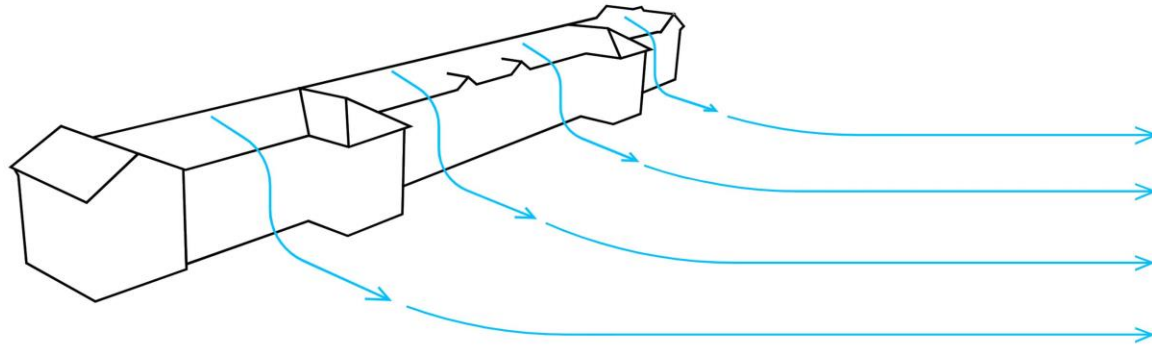
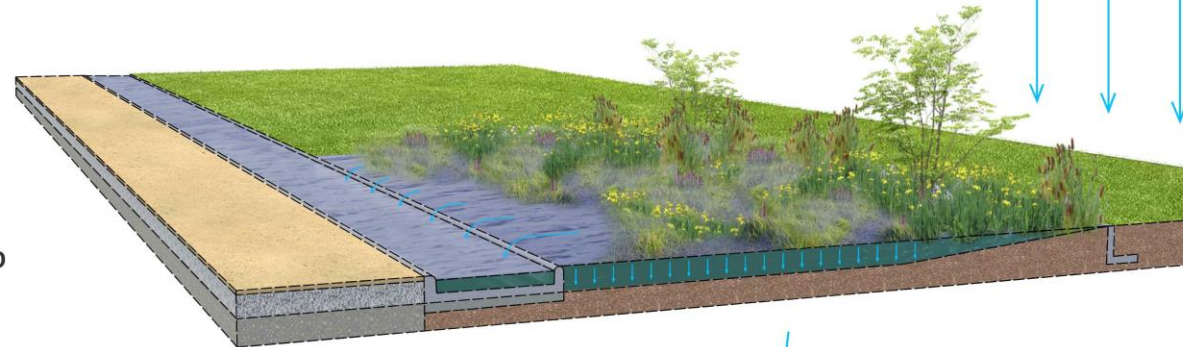
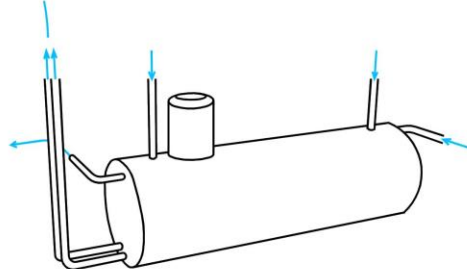
4. **Trzeba zadbać w parku o dobre zagospodarowanie wody deszczowej;**
5. **W koncepcji społecznej przewidywano dziki, podwórkowy charakter parku. Przewidziano przewagę łąk, a trawnik strzyżony tylko w jednym miejscu, czego nie widać w przedłożonej propozycji;**

17. **Podoba mi się obecna w koncepcji idea ogrodu deszczowego i retencji.**

8. Chcę, by zamiast sadzawki zaaranżowano w parku ogród deszczowy;
9. Wiele przewidzianych w koncepcji obszarów zielonych będzie wymagało stałego nawadniania; Dużym wyzwaniem będzie retencja wody deszczowej;
